Projet éolien de la Côte des Moulins

Dossier de Demande d'Autorisation Environnementale (DDAE)

Réponse écrite à l'avis de l'Autorité environnementale

Juin 2022

Figure 2 : Localisation de la ZIP du projet de la Côte des Moulins vis-à-vis des couloirs de migration ; source : SRE Champagne-Ardenne – Mai 2012

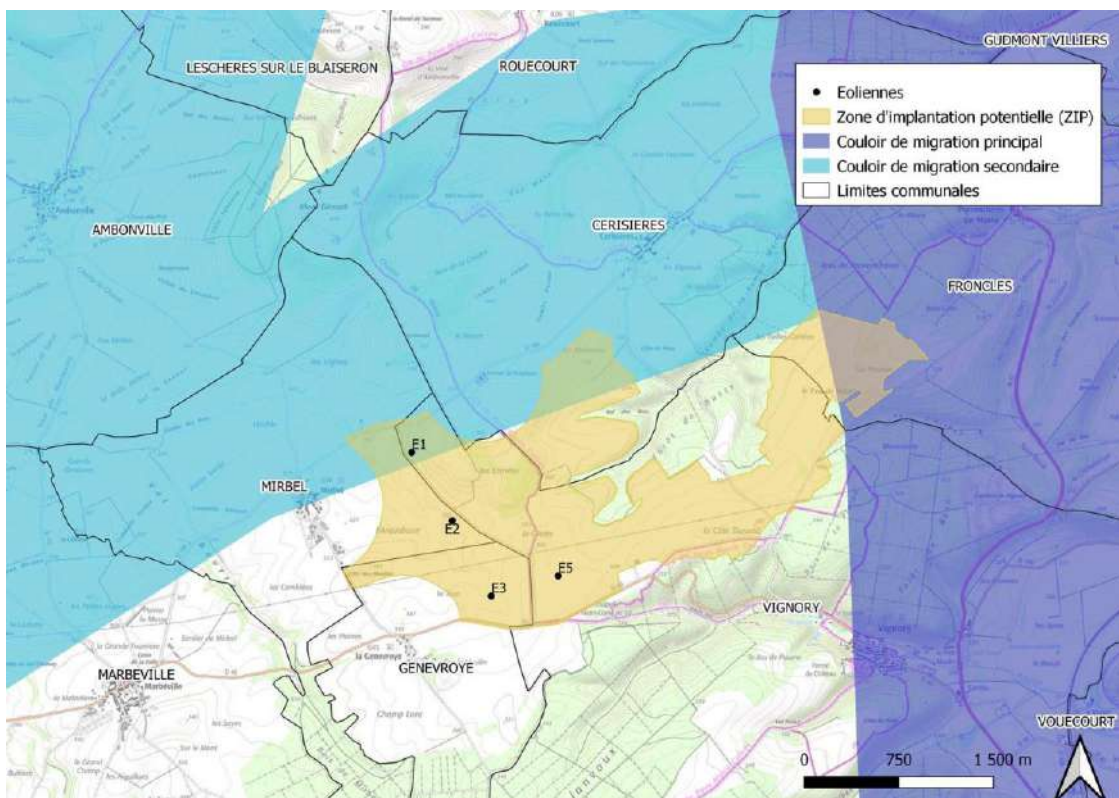
Néanmoins, l’une des éoliennes du projet, l’éolienne E1, se situe dans le couloir théorique de migration secondaire du SRE Champagne-Ardenne (voir figure 2 du mémoire en réponse).

Par ailleurs, nous répondrons favorablement à la recommandation de l'Ae visant à équiper l'éolienne E1 avec un dispositif de détection-arrêt et nous proposons d'ajouter une mesure de suivi de l'activité des rapaces couvrant les travaux agricoles, déjà détaillé plus amplement (pages 12 et 13 du mémoire en réponse).

Figure 3 : Photomontage n°13, depuis la RD n°117, en sortie du bourg d'Ambonville, à 3.4 km de l'éolienne la plus proche, E1 (source : Carnet de photomontages du volet paysager de l'étude d'impact environnementale, janvier 2020)

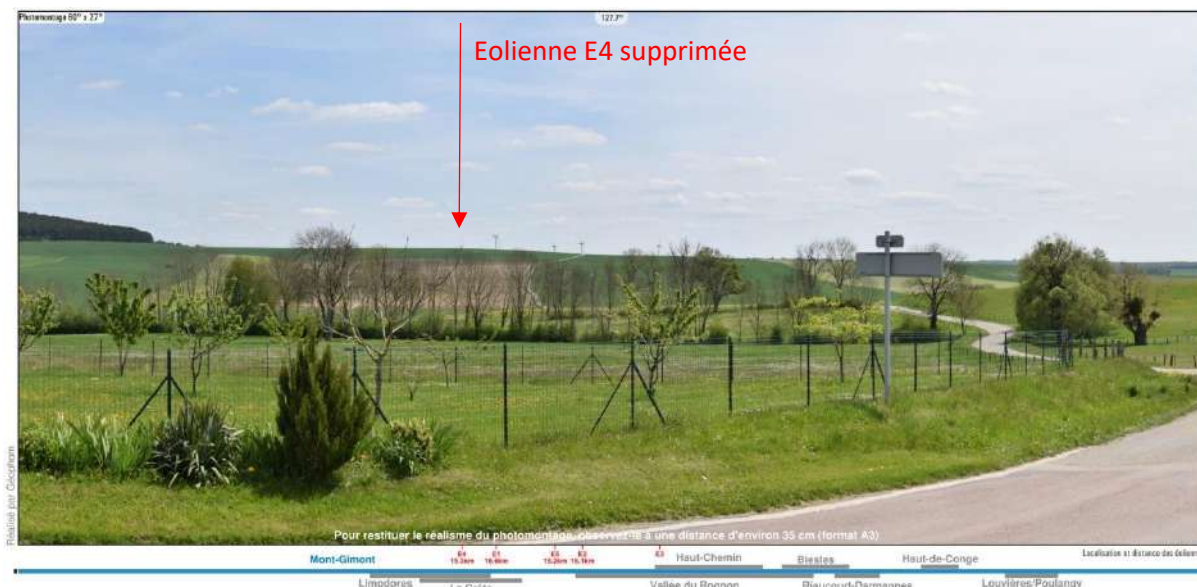
- L’indice d’occupation de l’horizon, sur le village d’Ambonville, dépasse le seuil d’alerte de la DREAL, dès l’état initial, soit avant toute prise en compte du projet de la Côte des Moulins.
- La hauteur apparente des éoliennes du projet de la Côte des Moulins, est qualifiée de « très faible » par l’étude de saturation puisque l’angle apparent, sur un plan vertical, reste inférieur à 1° (§A.3.1, page 6 de l’étude d’occupation visuelle, janvier 2022).
- L’étude d’occupation visuelle ne prend en compte aucun masque visuel, ni trame végétale ni trame bâtie.
- Le photomontage n°13, présenté page suivante, montre que les éoliennes du projet de la Côte des Moulins s’intègrent en arrière-plan dans le paysage et sont même partiellement tronquées par le relief, sous l’effet de la distance.

Pour cette raison, nous proposons d'apporter une attention particulière à ce village, afin d'identifier et mettre en oeuvre de nouveaux aménagements paysagers, en concertation avec les élus du territoire. Ces aménagements paysagers s'inscriront dans le cadre de la mesure M4 « plantation de haies » (§1.2, du volet paysager de l'étude d'impact environnementale, janvier 2020) dont nous proposons d'augmenter l'enveloppe budgétaire allouée aux plantations pour qu'elle atteigne 24 000 €.

Figure 4 : Photomontage n°39, depuis la sortie Sud-est du village de Cerisières, à 2 140 m de l'éolienne la plus proche, E1 (source : Carnet de photomontages du volet paysager de l'étude d'impact environnementale, janvier 2020)

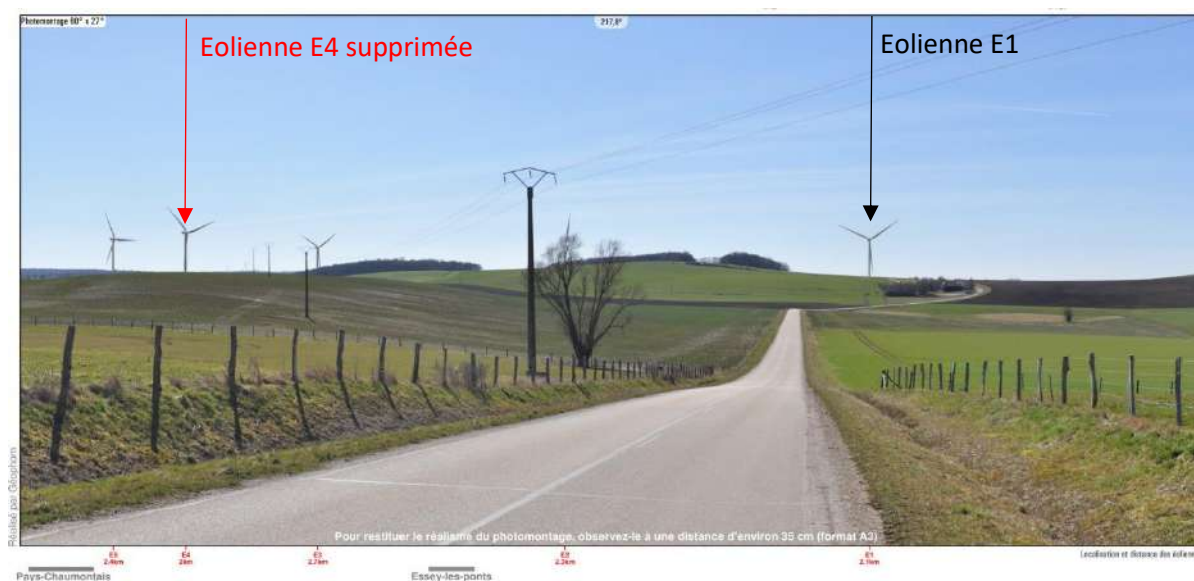
Le photomontage n°39, au niveau du bourg de Cerisières, et présenté page suivante, montre que les éoliennes du projet s'intègrent en arrière-plan des ondulations des terrains du plateau. Par ailleurs, l'éolienne la plus proche (E4), située à 2 km, a été supprimée du projet de la Côte des Moulins. L'éolienne la proche est désormais l'éolienne E1, située à 2 140 m.

Figure 5 : Photomontage n°38b, depuis la Ferme de Froideau, à 840 m de l'éolienne la plus proche, E1 (source : Carnet de photomontages du volet paysager de l'étude d'impact environnementale, janvier 2020)

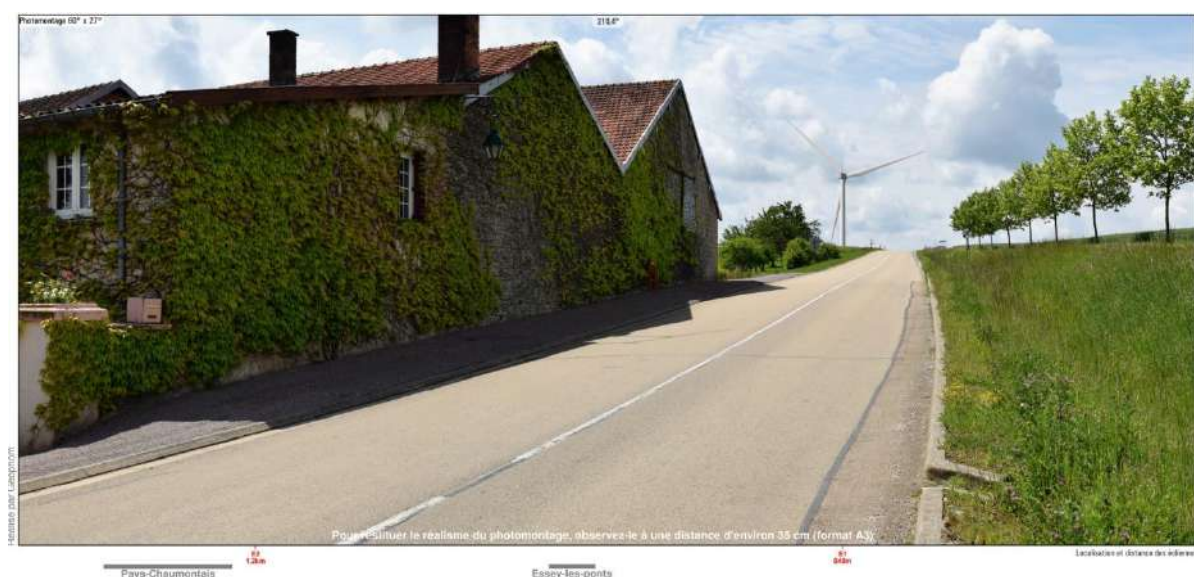
Le photomontage n°38b, au niveau de la Ferme de Froideau, et repris ci-après, démontre que l'éolienne E1 est tronquée par le relief, ce qui atténue sa prégnance visuelle.

Afin de réduire davantage sa visibilité, nous nous sommes engagés à mettre en œuvre une mesure de plantation aux abords de la route départementale n°186.

Nous proposons de considérer pour cette plantation des arbres de haut jet, comme présenté sur le photomontage page suivante .

Figure 7 : Photomontage n°36, depuis la frange Est du bourg de Mirbel, à 804 m de l'éolienne la plus proche, E1 (source : Carnet de photomontages du volet paysager de l'étude d'impact environnementale, janvier 2020)

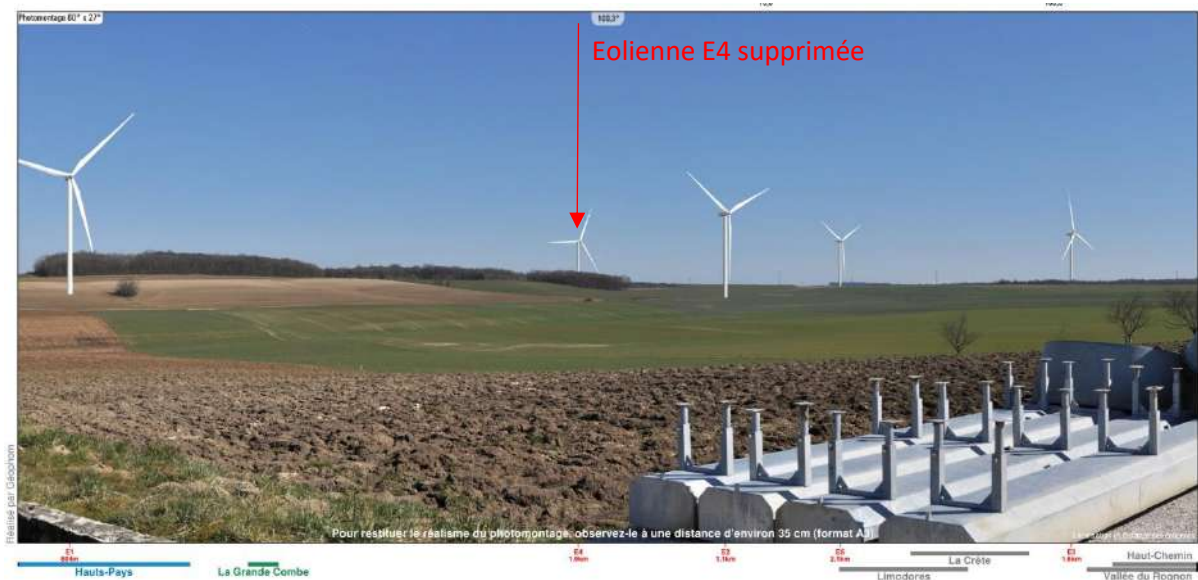
Enfin, le photomontage n°36, au niveau du bourg de Mirbel, et repris ci-après, confirme que la vue est très ouverte sur le plateau depuis la frange Est.

Afin d'atténuer davantage la visibilité des éoliennes au niveau du bourg de Mirbel, nous proposons de mettre en place une plantation d'arbres de haut jet, le long du chemin dit des Fourneaux (frange Est de la commune de Mirbel). Cette plantation est détaillée en annexe (annexe 6) et présentée sur le photomontage page suivante.
